Radny RM Elku  
Robert Klimowicz  
Zapytanie nr 7 z odprawy  
publicznej z 29.09.2022 r.  
z V/54  
PRZEWODNICZĄCY  
RADY MIASTA ELKU  
Włodzimierz Szelązek

W związku z zapytaniem z dnia 28 września 2022 r. ws. paneli solarnych usytuowanych przy Parku Wodnym, przedkładam odpowiedź Dyrektora Miejskiego Ośrodka Sportu i Rekreacji w Elku w przedmiotowej sprawie (wraz z protokołem przeglądu technicznego ww. urządzeń). Pragnę również zapewnić o tym, iż samorząd dokłada wszelkich starań, by każdą inwestycję miejską realizować z odpowiedzialnością w oparciu o istniejące przepisy prawa.

## Protokół techniczny z przeglądu instalacji kolektorów słonecznych

Obiekt: Park Wodny w Ełku ul. Marsz. J. Piłsudskiego 29, 19-300 Ełk

### 3. Automatyka regulacji sekcji kolektorów słonecznych – instalacja zewnętrzna.

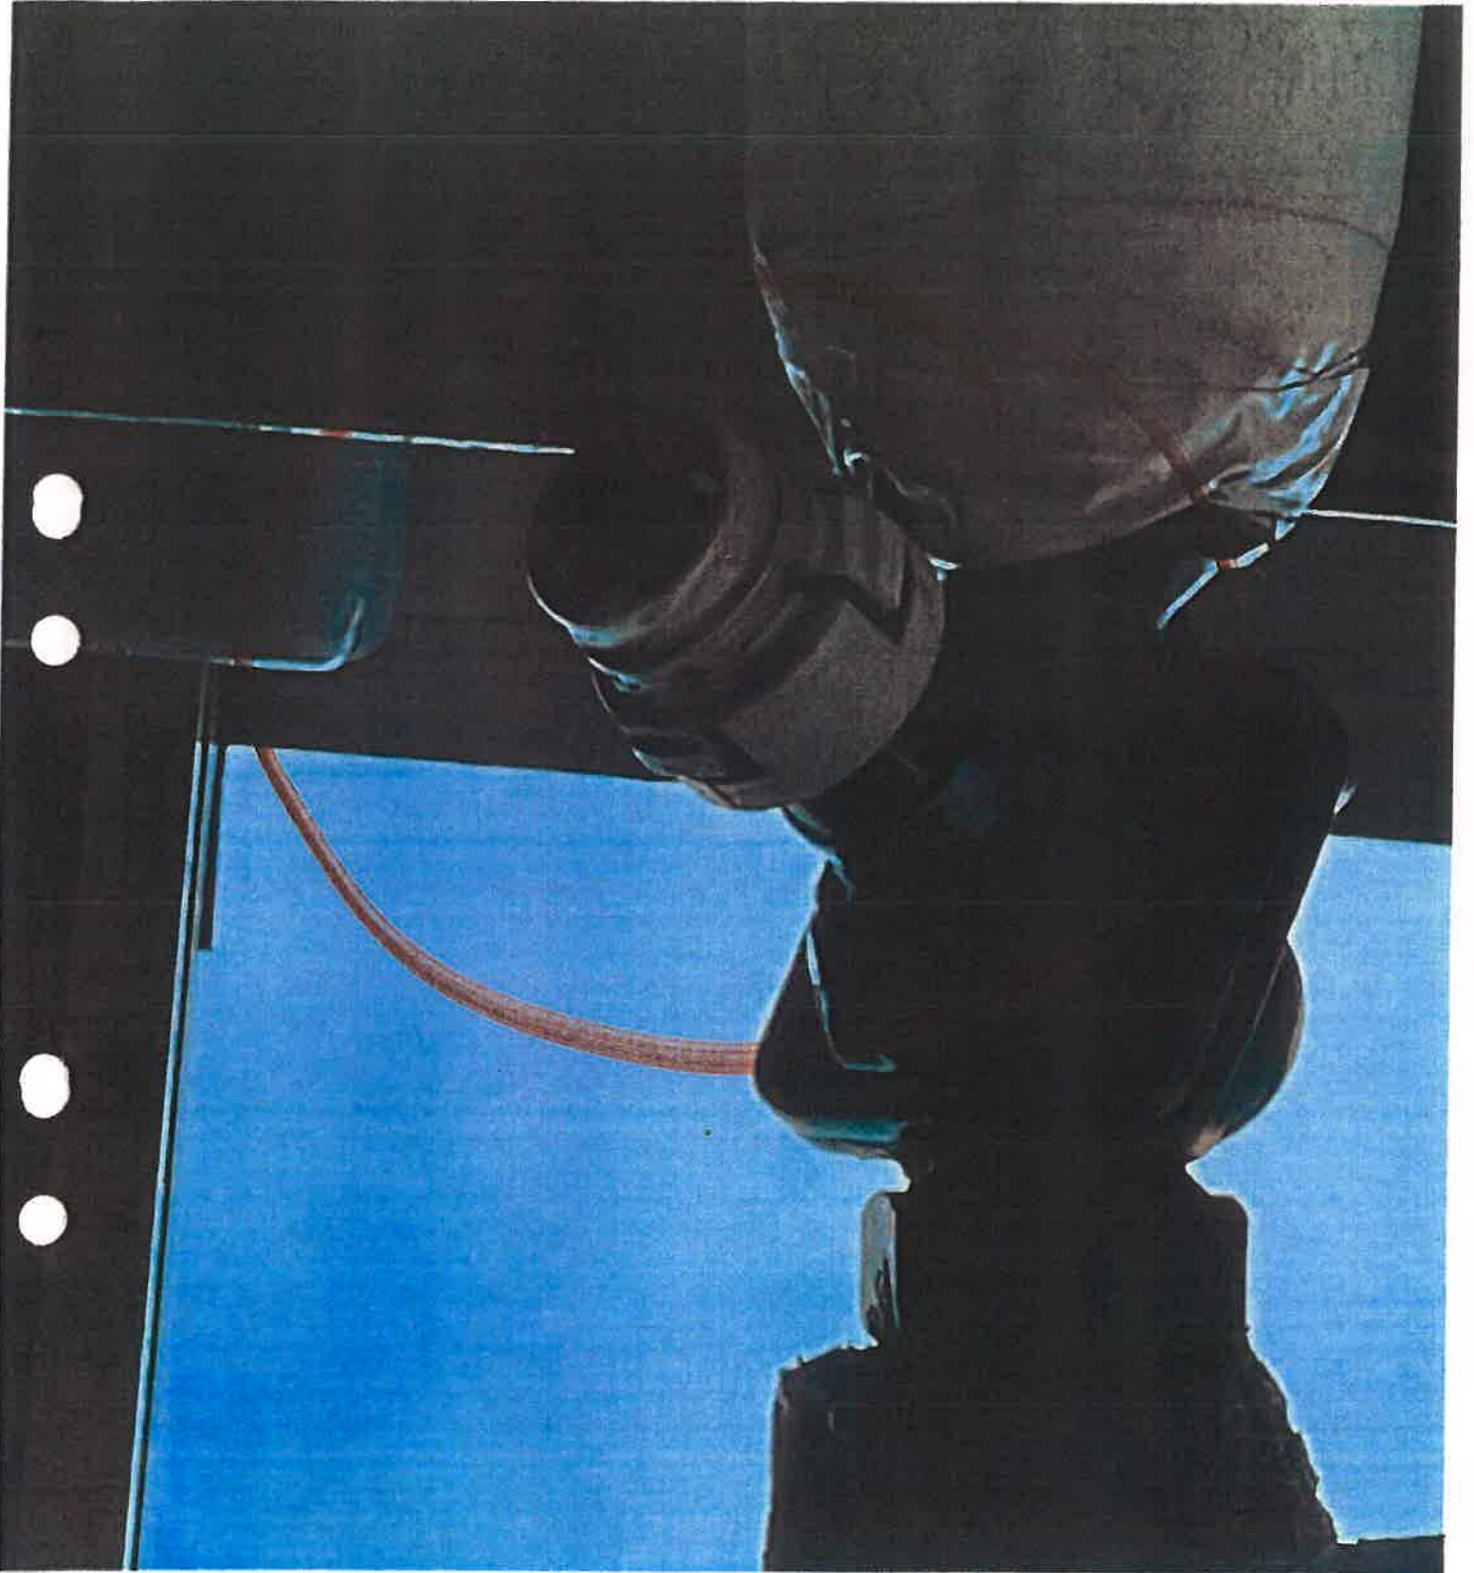
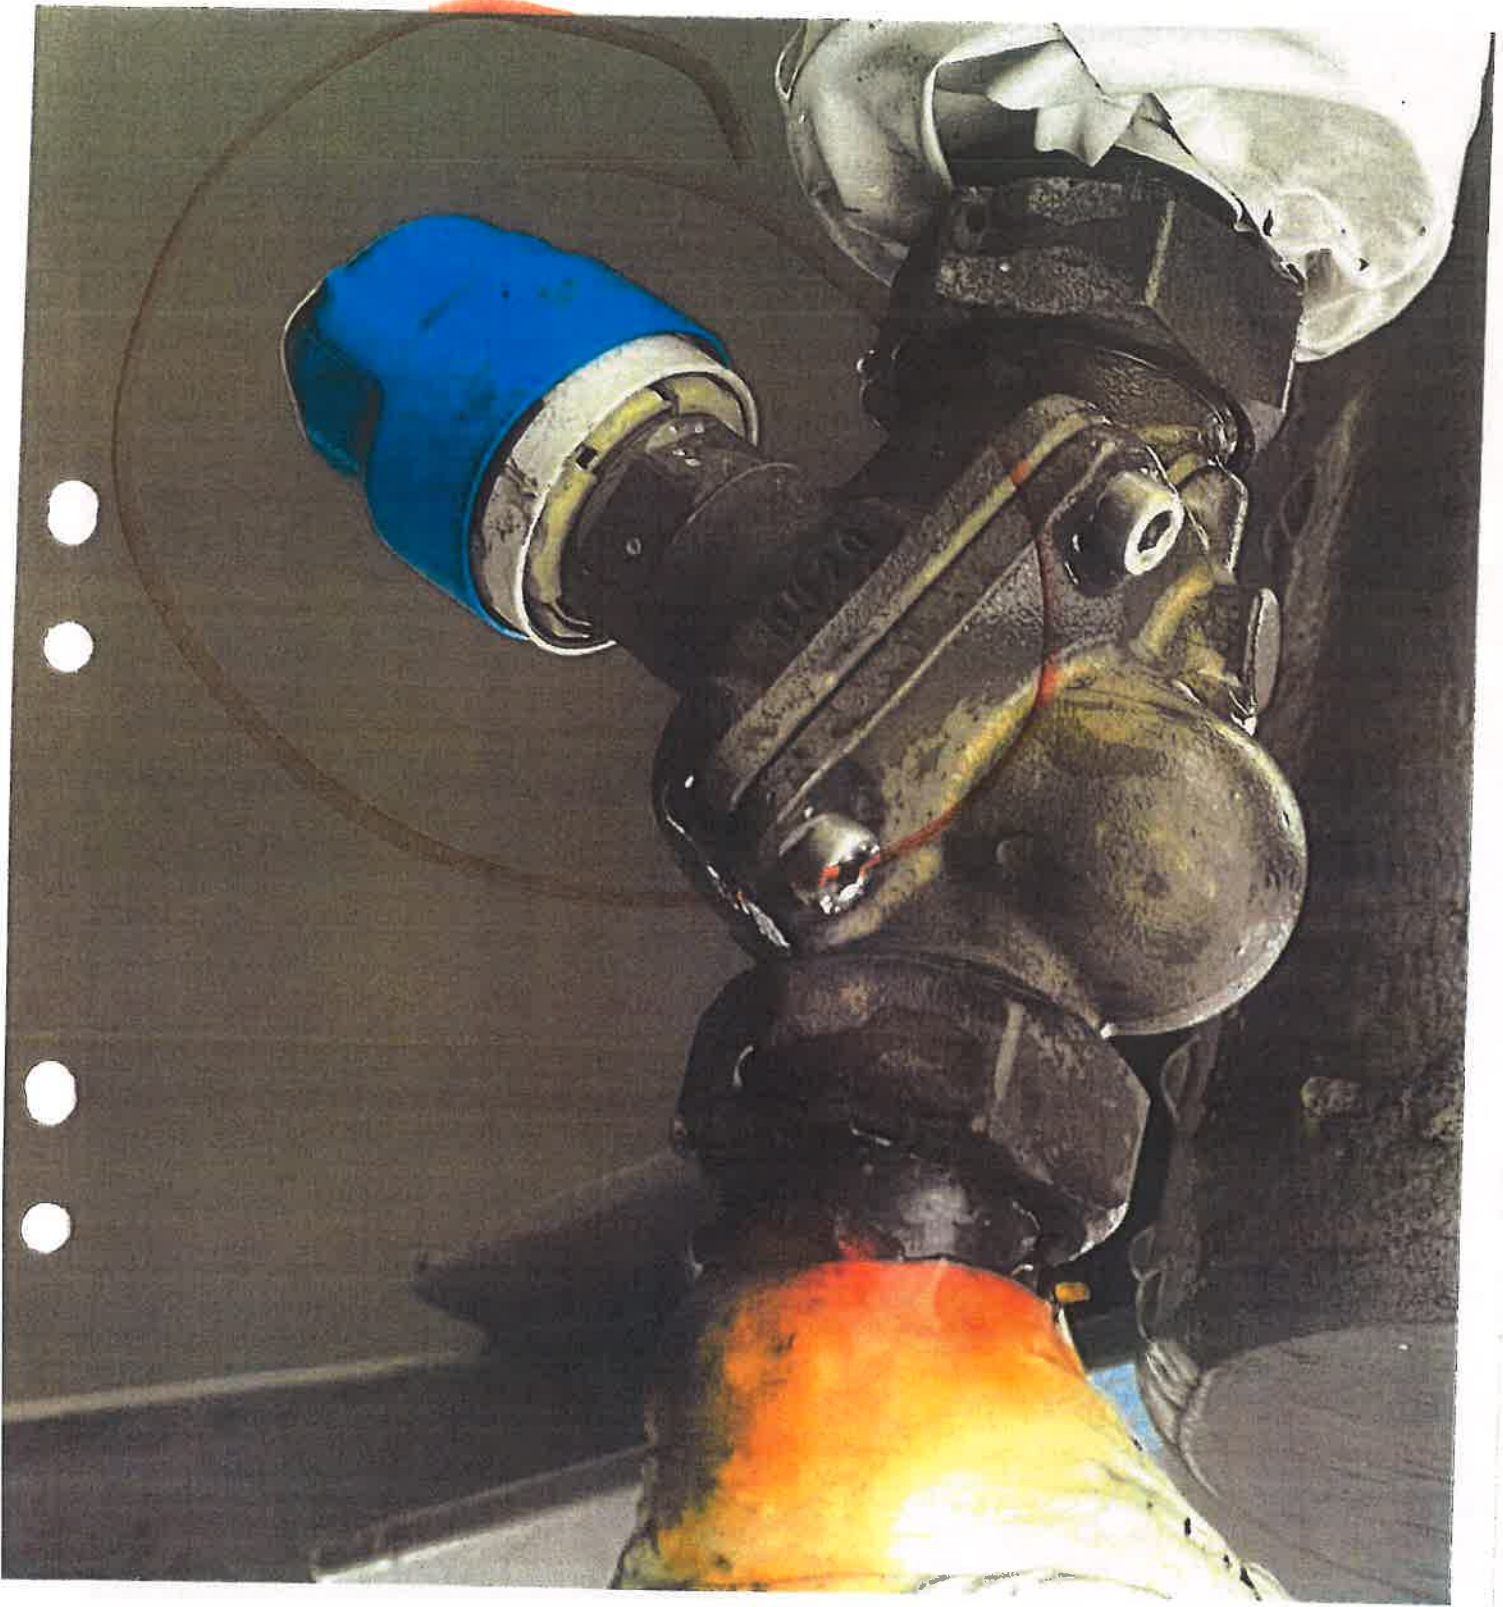
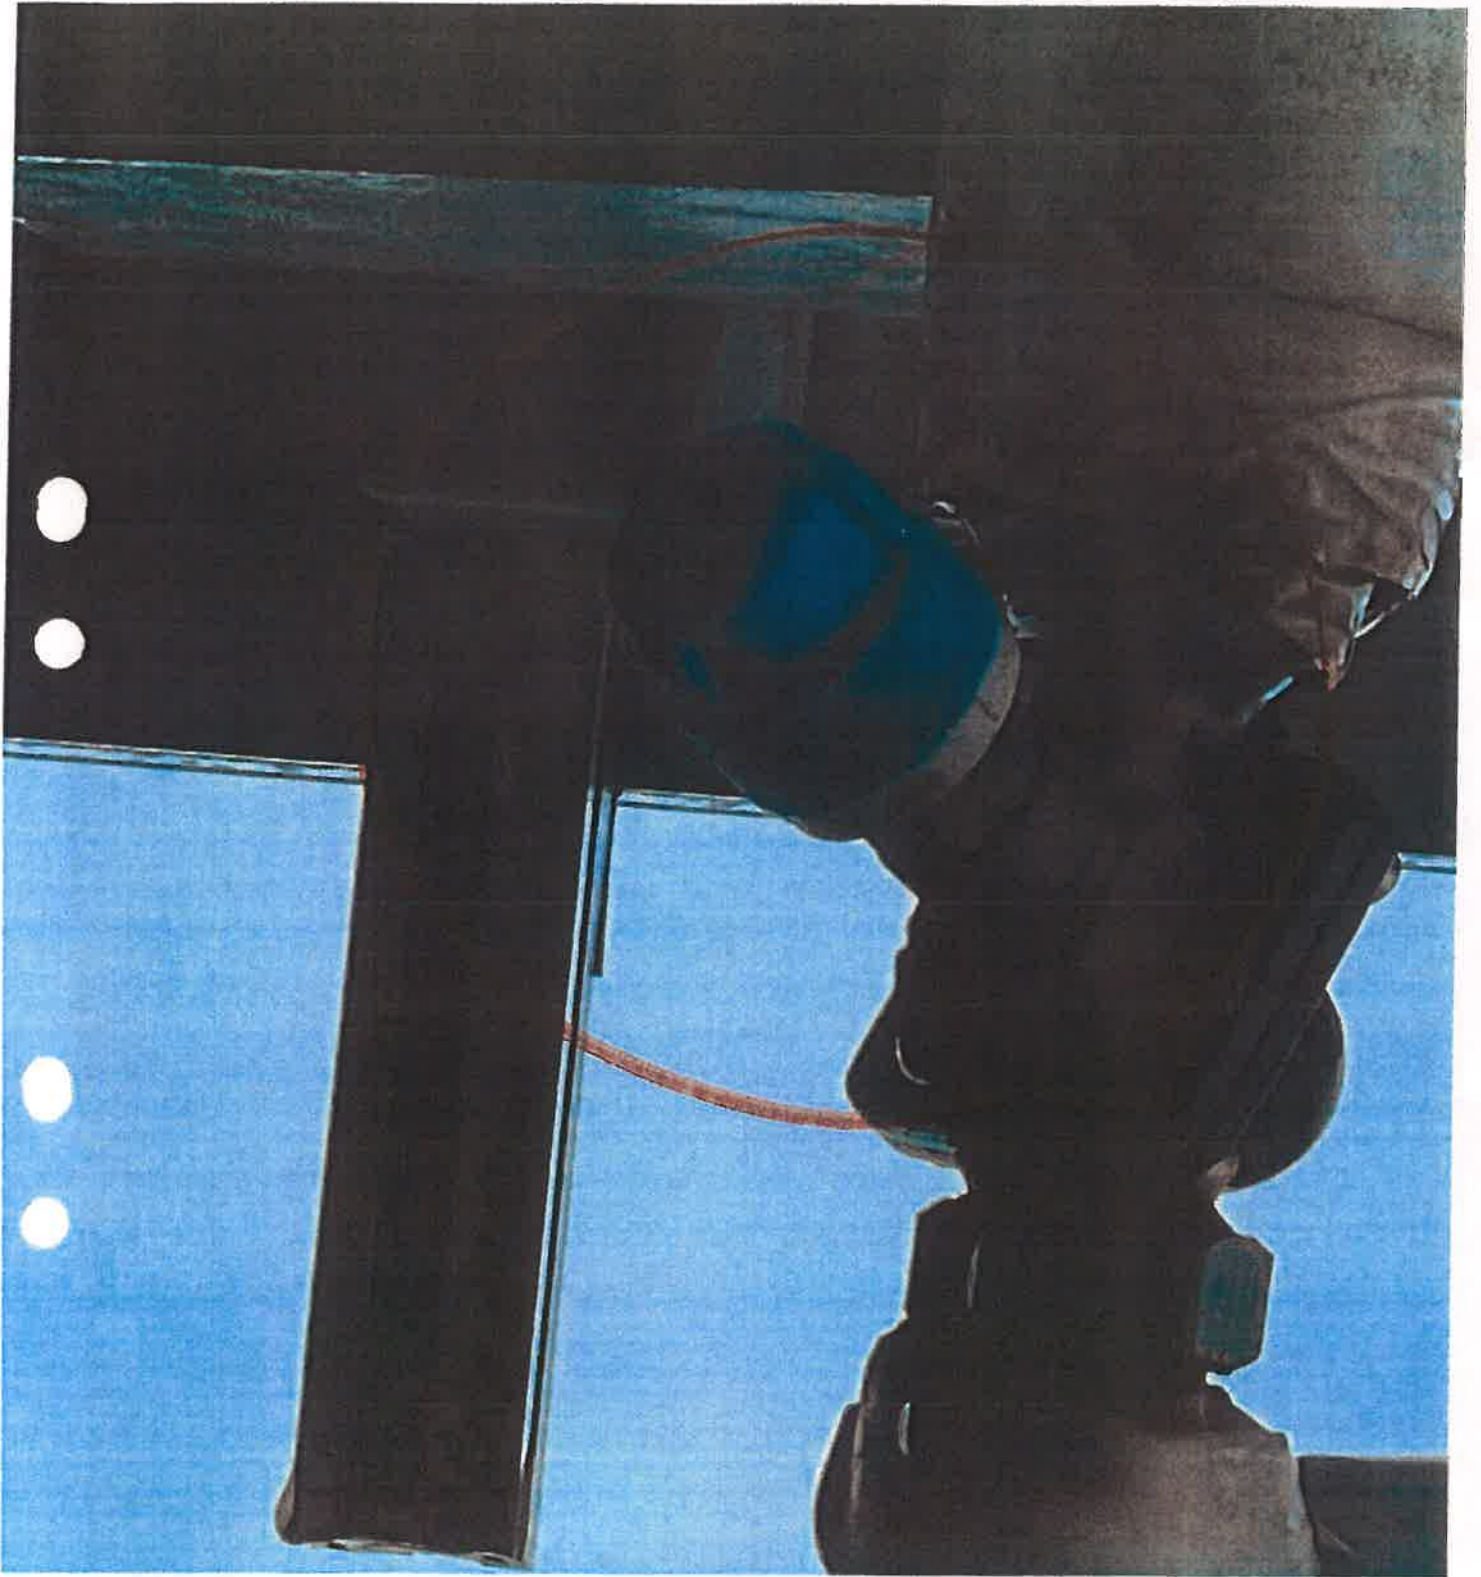
- wszystkie regulatory przepływu są uszkodzone i należy je wymienić
- wszystkie separatory powietrza (odpowietzniki) są uszkodzone i należy je wymienić

W/w uwagi widać na zdjęciach 3/1,3/2,3/3,3/4,3/5,3/6,3/7,3/8,3/9,3/10
